# LuK Service Info

## Part Nr. 228 0038 10 – 280/280mm TGU6

TB1026

Info: New design / Neues Design / Nouvelle conception / Nuevo diseño / Nuovo disegno / Nuovo segno

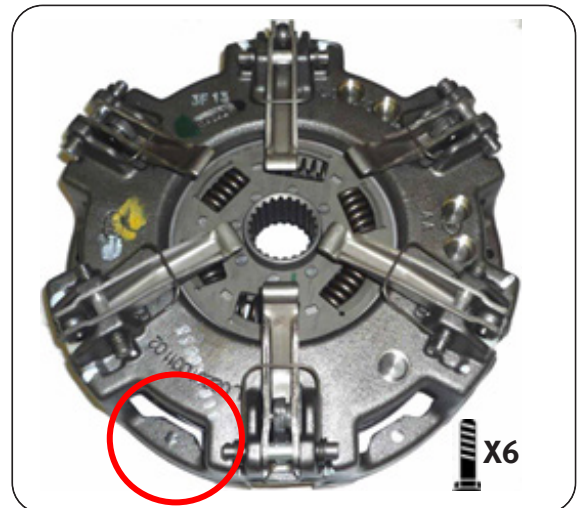
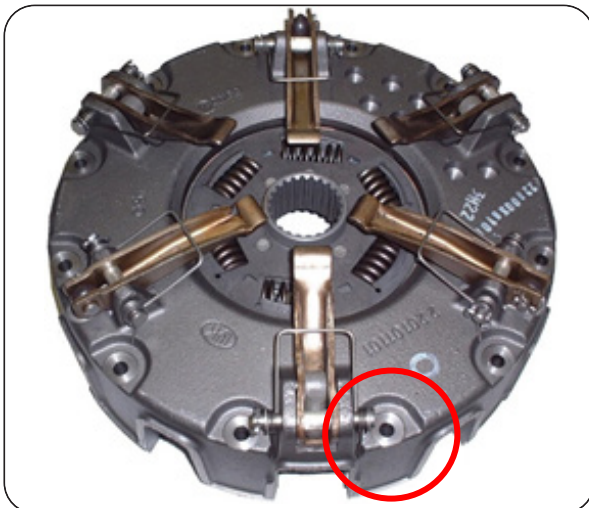
This new design utilises the latest clutch technology, using a vented housing for improved cooling and heat dispersal. Fully interchangeable with existing clutches with no modifications required to vehicle or flywheel. A new fixation bolt set 411 0193 10 6 x 5/16UNC x 2 + Conical washer is supplied with new designs to accommodate the lower housing.
